Shay 予約者の方へ。

日本向けの予約者の為の KIT 間もなく送るとの連絡が来ました。全て、部品はエラータ対策済みに成っていますので此のエラータは付きませんが、今回のアメリカ向け初期ロットで起こった、ERRATA (正誤表) を此処で公開しておきます。

3 Errata

6 Errata

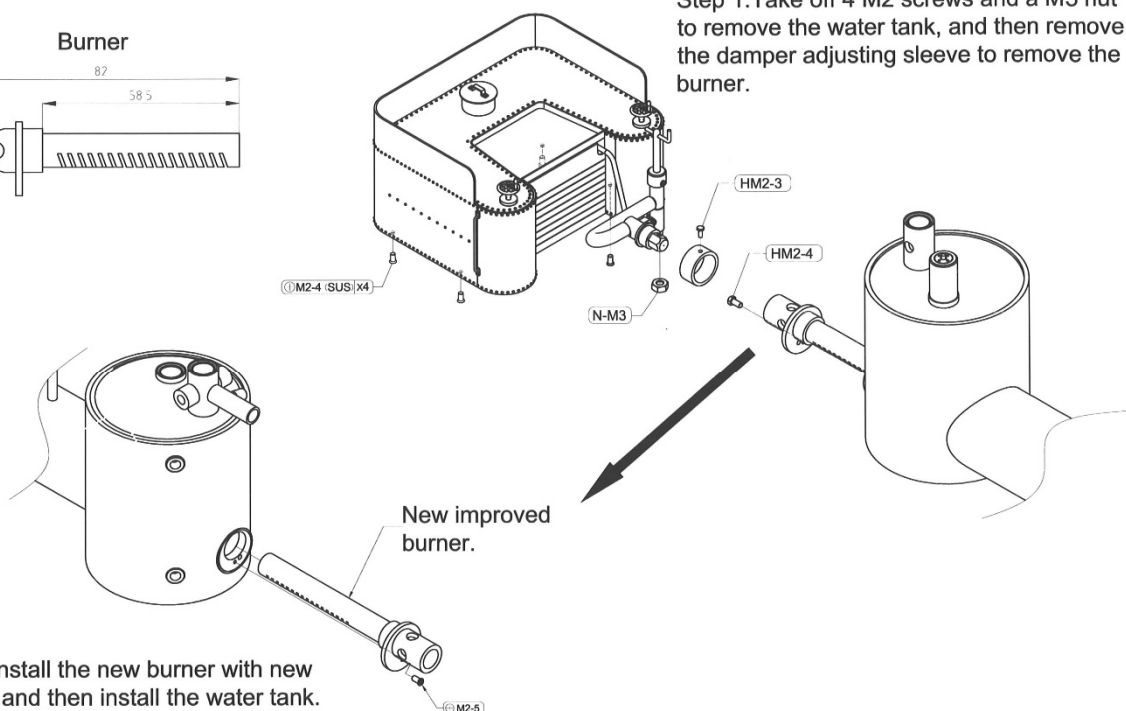
Step 1: Take off 4 M2 screws and a M3 nut to remove the water tank, and then remove the damper adjusting sleeve to remove the burner.

Step 2: Install the new burner with new screws, and then install the water tank. Please note that the screws for installing the water tank need to be filled with sealant. This way the water tank will not leak.

Crimped blast pipe

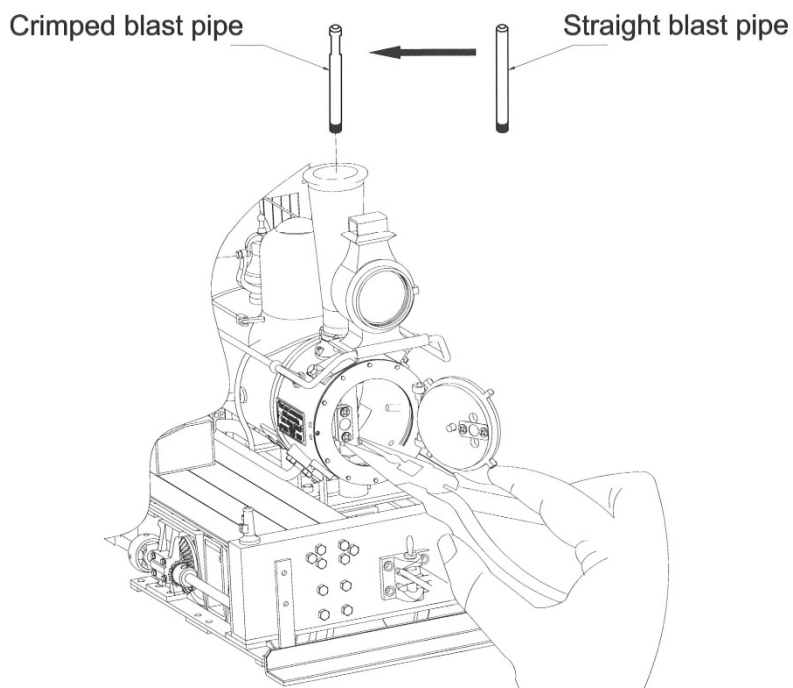
Replace #8 butane gas jet with #5.

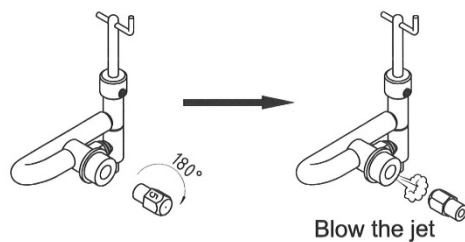
Clean gas jet if it's blocked. Poor firing is usually due to blocked jet.
